Dot.: postępowania o udzielenie zamówienia publicznego w trybie przetargu nieograniczonego, pn. **Zagospodarowanie otoczenia zbiornika na rzece Gaci - budowa targowiska**

Numer ogłoszenia o zamówieniu: 554678-N-2020 z dnia 2020-06-25

## PYTANIA I ODPOWIEDZI do SIWZ

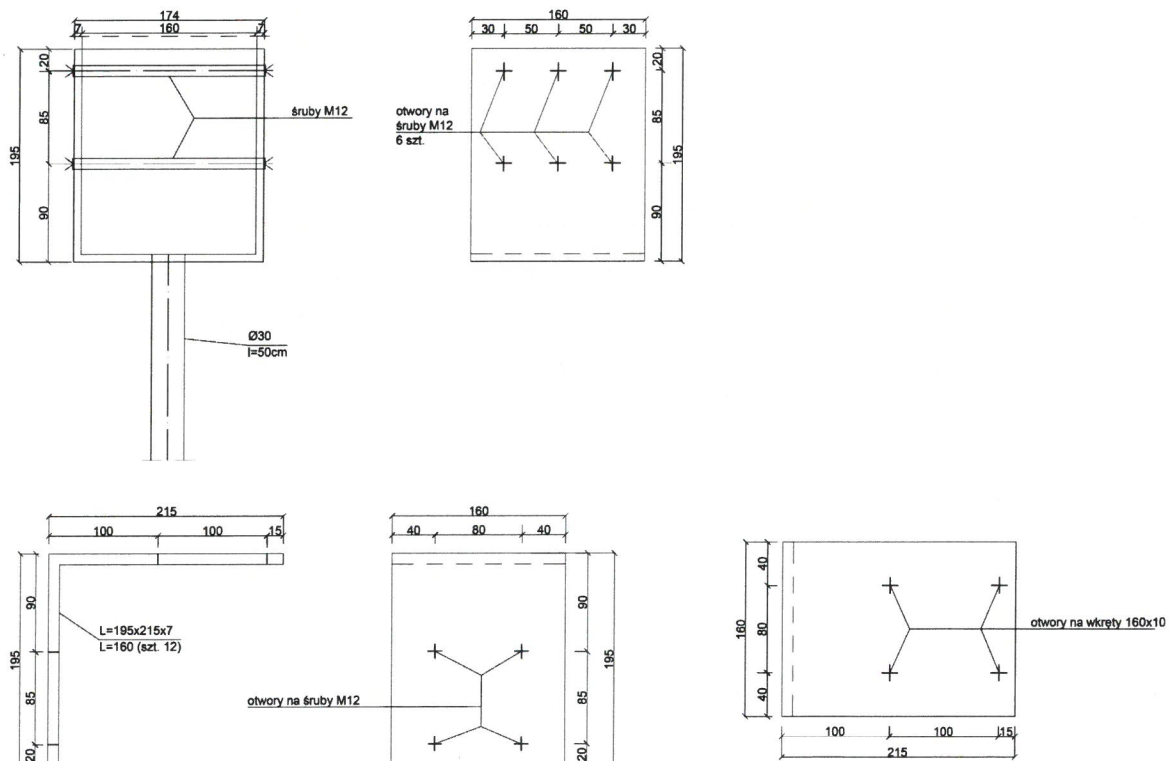
3. Jeśli chodzi o pawilon piknikowo – handlowy – czy tylko boczne ściany mają mieć wzór spalski czy wszystkie ? (prosimy o dokładny opis techniczny )

**Odpowiedź zamawiającego:** Pawilony piknikowo- handlowe ze wzorem spalskim przedstawione są na planszy 3.IV.F. Pawilony zabudowane są z dwóch stron, zabudowania te posiadają wzór spalski. Pawilony piknikowo-handlowe z elementów drewnianych z twardego drewna liściaste klasy D40 zabezpieczonego impregnatem w kolorze teak półmat malowane. Belki na dachu o przekroju 200x50 mm. Belki pionowe o przekroju 150x100 mm, belki zdobione wzorem o przekroju 300x100mm. Ławostół i ława do siedzenia z elementów drewnianych, o wymiarach jak na rysunku, deski o przekroju 200x60 mm.

MOCOWANIE SŁUPKÓW 16X16 CM 1:2

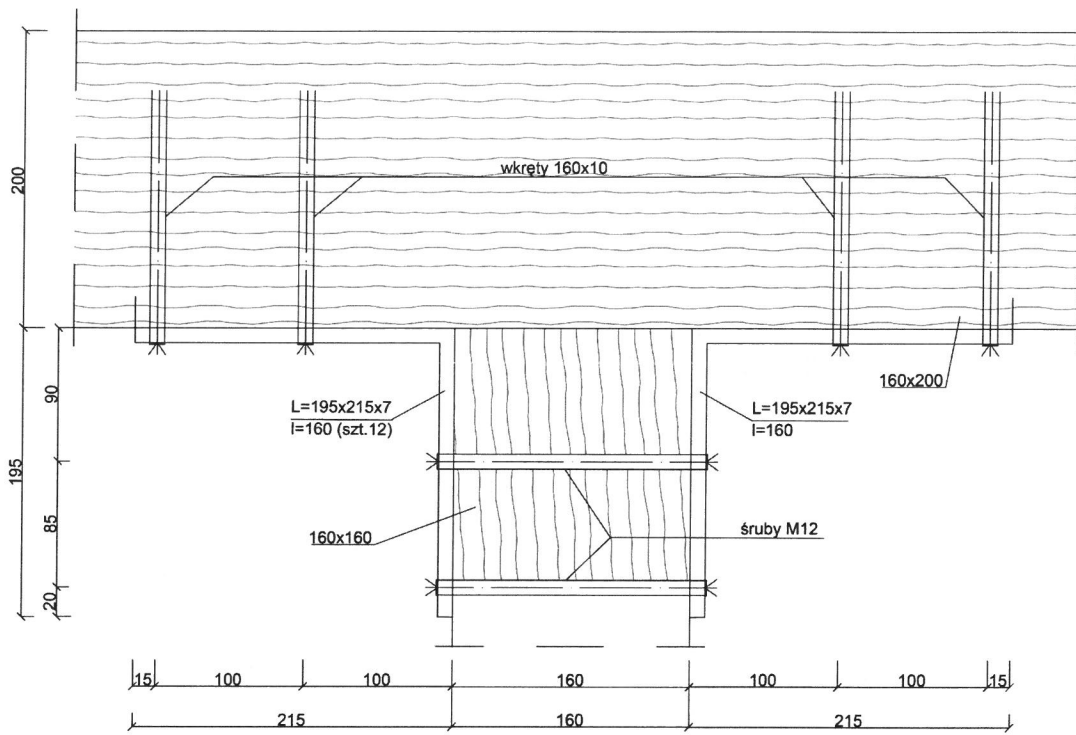
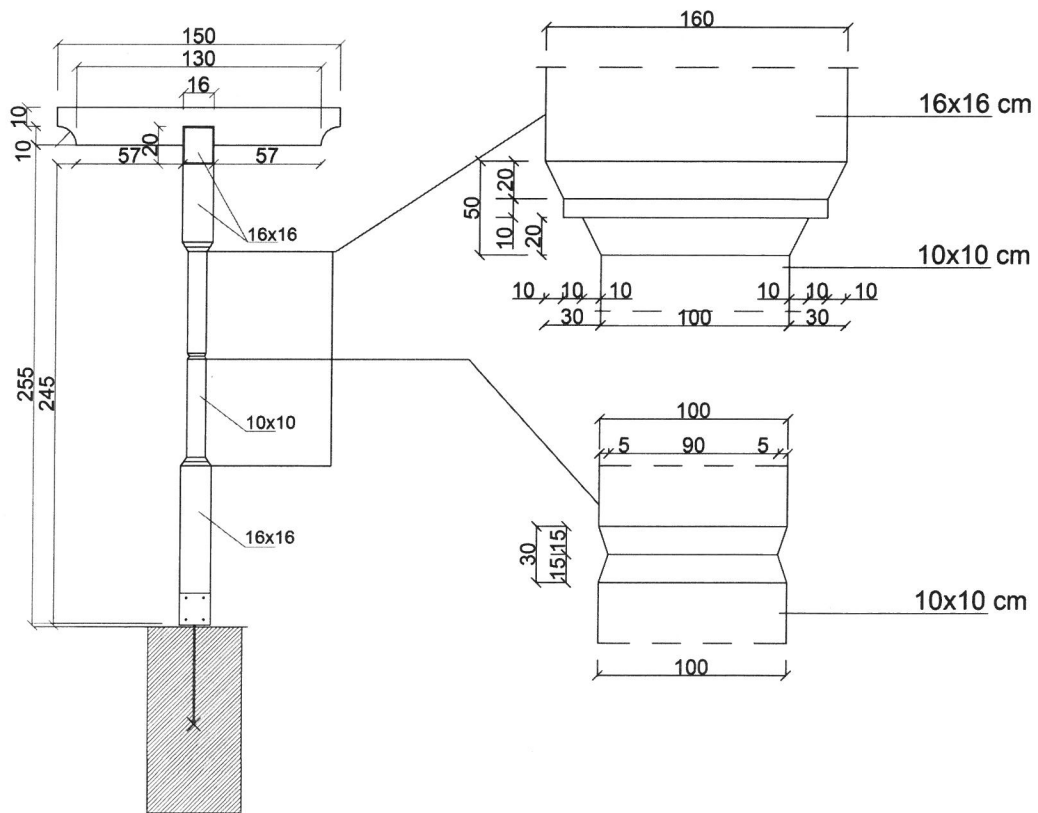
4. Trejaż – co ile mają być wypełnienia ażurów – prosimy o podanie dokładnych parametrów- grubość i wysokość belek ( opis techniczny) oraz podział belek i wcięć.

**Odpowiedź zamawiającego:** Rysunek techniczny trejaży przedstawiony jest na planszy 3.IV.G. Wypełnienie trejażu wzorem spalskim występuje, co trzy kolumny ( $416 \text{ cm} = 184 \cdot 2 + 16 \cdot 3$ ). Przekrój słupa:  $16 \times 16 / 10 \times 10 \text{ cm}$ . Elementy drewniane z twardego drewna liściaste klasy D40 zabezpieczonego impregnatem w kolorze teak półmat malowane. Wszystkie elementy łączone pomiędzy sobą na połączenia (zamki, czopy itp.) ciesielskie. Elementy drewniane łączone nierdzewnymi złączami ciesielskimi, jak na rysunkach:

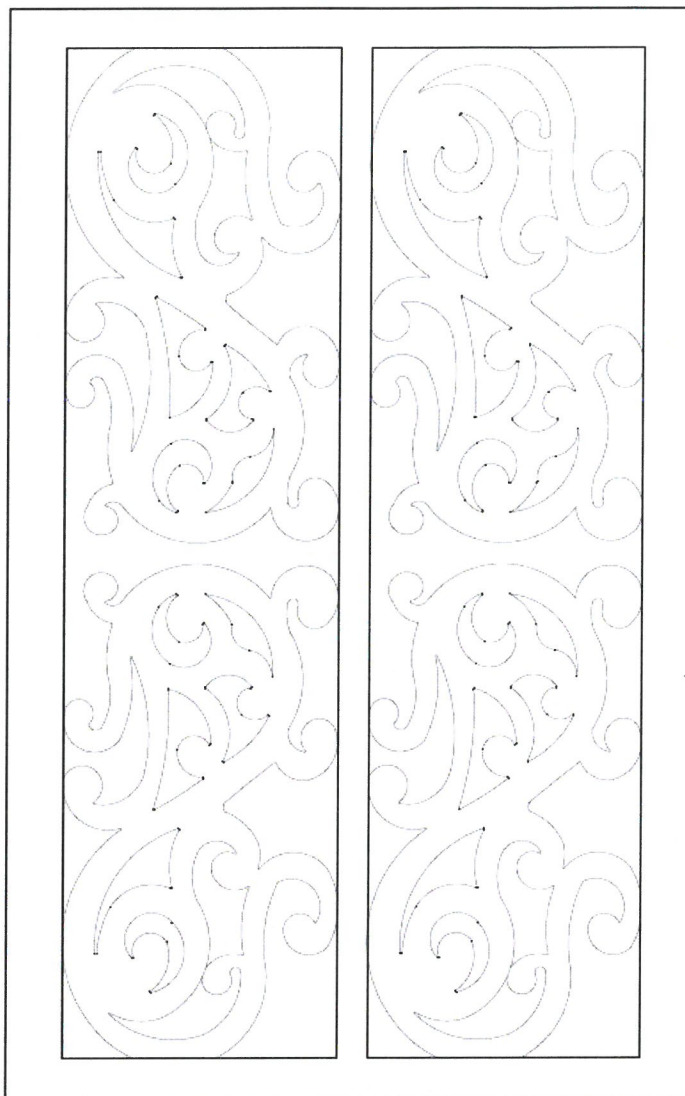
5. Czy posiadają Państwo wzór spalski w formacie pdf? Prosimy o załączenie

**Odpowiedź zamawiającego:** [Wzór spalski poniżej.](#)
